PŘIPOMÍNKY K REVITALIZACI NÁVSI OBCE STUDENEC

PŘIPOMÍNKY Z ŘAD OBČANŮ:

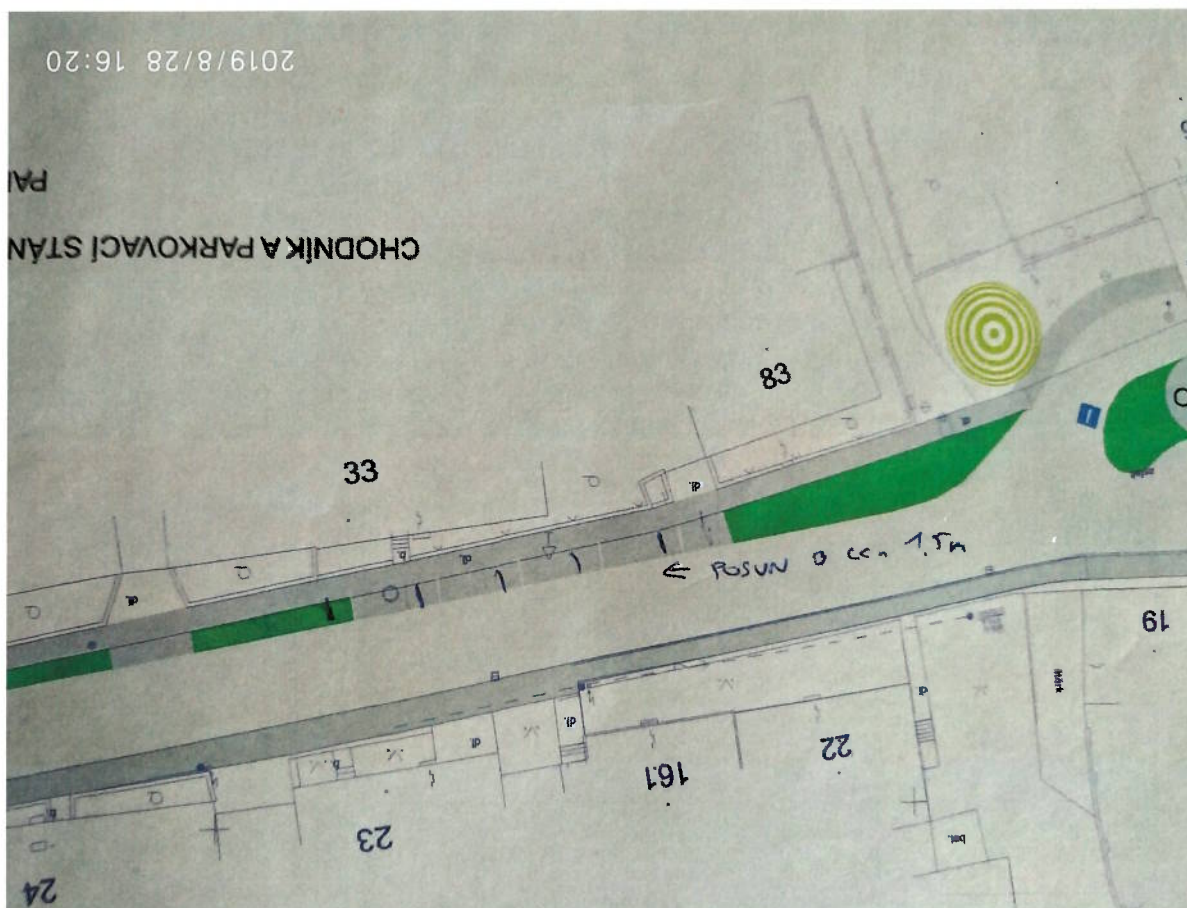
5) Nesouhlasím s jezírkem bez přívodu vody. Nesouhlasím se stromem před domem.

✂✂✂✂✂ (u zastávky).

6) X X X X – viz fotka - posunout parkoviště o cca 1,5m

7) XXXXX – viz. fotka jeho komentáře

Viz. odpovědi u připomínky 2). Strom je součástí stromořadí, tedy celku, který je škoda narušit s ohledem na celkové působení veřejného prostoru. V současné době působí náves jako holá, původní stromy postupně zmizely. Strom na severní straně domu nestíní. Vzrostlý listnatý strom snižuje ve svém okolí prašnost, pohlcuje hluk. V létě okolo sebe vytváří mikroklima, díky stínu, který pod sebe vrhá zabrňuje vysychání půdy a svoje okolí ochlazuje. Strom spotřebovává CO2 a naopak vytváří kyslík.

Špatně pochopeno, nyní přehlednější. Váš vjezd na komunikaci je v celé šířce zachován, nová podélná stání jsou po obou stranách vjezdu.

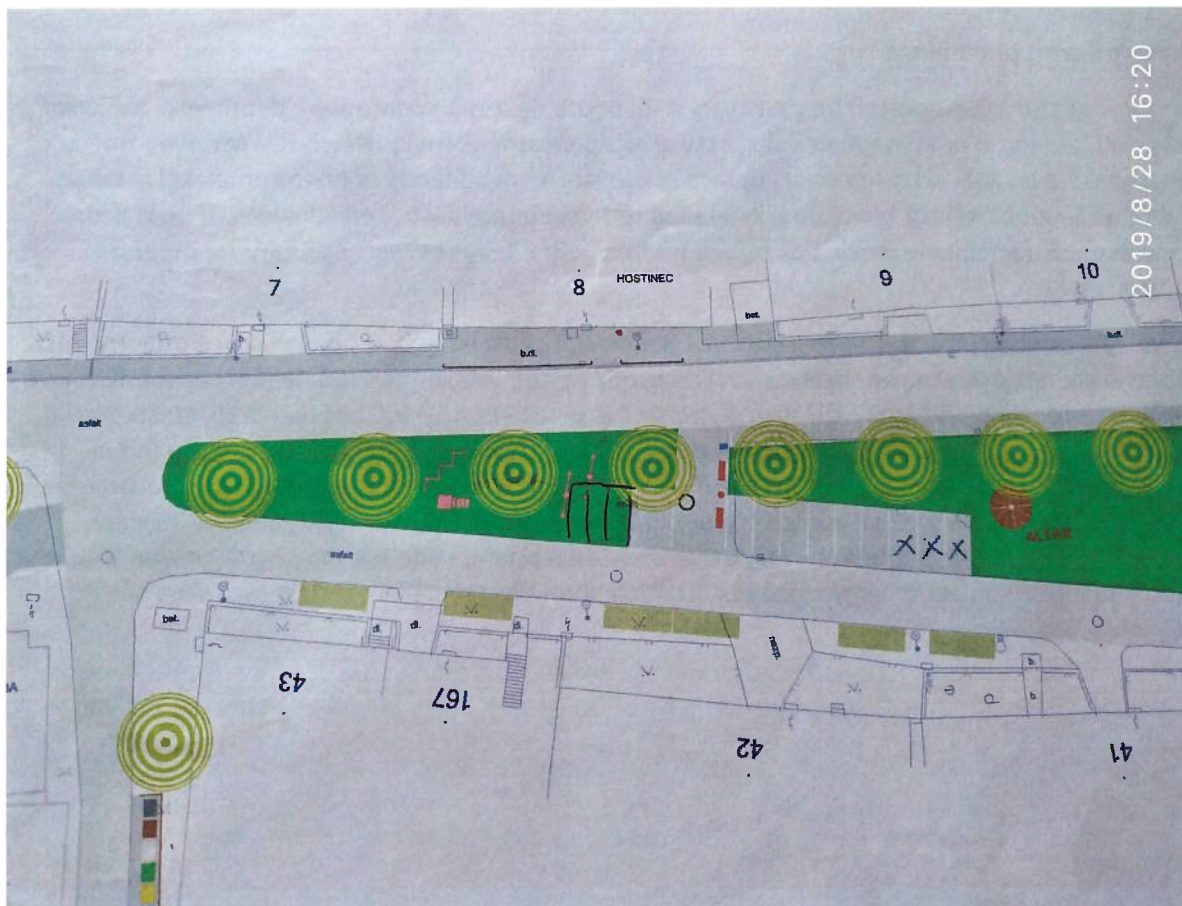
<u>NAM KOMENTÁŘŮ OD OBČANŮ K NÁVRHU NÁVSI OBCE STUDENEC</u>	
<u>Od 26.6.2019 do 26.7.2019</u>	
<u>Jméno a příjmení, bydliště</u>	<u>Poznámka k dokumentaci</u>
XXXXXX	<ol style="list-style-type: none">1. Navržené hrací prvky - NE – těsná blízkost silnice2. Stromy/keře v horní části obce – zatáčka – NE- nepřebledné.3. Proč nutit občany bydlících v RD na návsi, aby se dívali na strom/keř vysazený před jejich baráky.4. Omezení parkoviště před hospodou - přesunutí do současného travního porostu.5. Parkovací místa u silnice – stačí pouze nalinkovat stání na současnou vozovku.6. Likvidaci stromů na současné návsi – NE. Celkové hodnocení – ponechat současný stav, pouze dosázet volná místa na návsi. Případně částečné vysazení stromů/keřů před RD na návsi – pouze se souhlasem majitele RD před kterým by byla výsadba. Nalinkovat parkovací místa u silnice.

1. Souhlasím, herní prvky byly přesunuty do širšího místa, ke klidnější vedlejší návesní komunikaci
2. Stromy jsou v dostatečné vzdálenosti od vozovky, cílem jsou vzrostlé stromy s vysokým kmenem, tzn. koruna v rozhledu brámit nebude. Pochopitelně umístění stromů musí schválit příslušné orgány státní správy.

3. Viz. odpověď u připomínky 5).
4. Nerozumím připomínce
5. Ano v některých případech lze parkovací stání pouze nakreslit vodorovným dopravním značením na asfalt, ale tomu brání např. nedobrá stav okraje současné vozovky. Návrh řeší celkovou změnu dnešního stavu, zúžení komunikace, úprava spádování a odvodnění. Pro takto komplexní zásah je výhodnější použít nějaký typ dlažby, kvůli snadnější rozebíratelnosti opravitelnosti. V neposlední řadě je použití jiného materiálu než asfaltu přehlednější a tedy i bezpečnější, čaru lze přejet i v plné rychlosti.

6. Ve výkrese jsou nově vyznačeny stromy k ponechání na dožití nebo k ponechání a k odborné péči. Obecně ale na návsi stromy chybí a stávající stromy nejsou vyhovující. Proto je potřeba masivní nová výsadba a to co nejdříve, aby měly mladé stromy čas se uchytit a vyrůst, což trvá 5-10 let. Souhlasím, že je dobré do poslední možné chvíle ponechat maximum stávajících stromů. Je potřeba mít na paměti že jde o obecní pozemky a že zeleň včetně stromů je ve veřejném zájmu. Na jedné straně je potřeba vnímat názory všech občanů, na druhé straně je potřeba držet nějaký celkový koncept návrhu. Chápu obavu za změny, ale pokud je změna k lepšímu, bude snadno přijata. Stromy jsou ke změnám názorů ohleduplné, protože rostou velmi pomalu a tím pádem je dost času si na ně zvyknout.
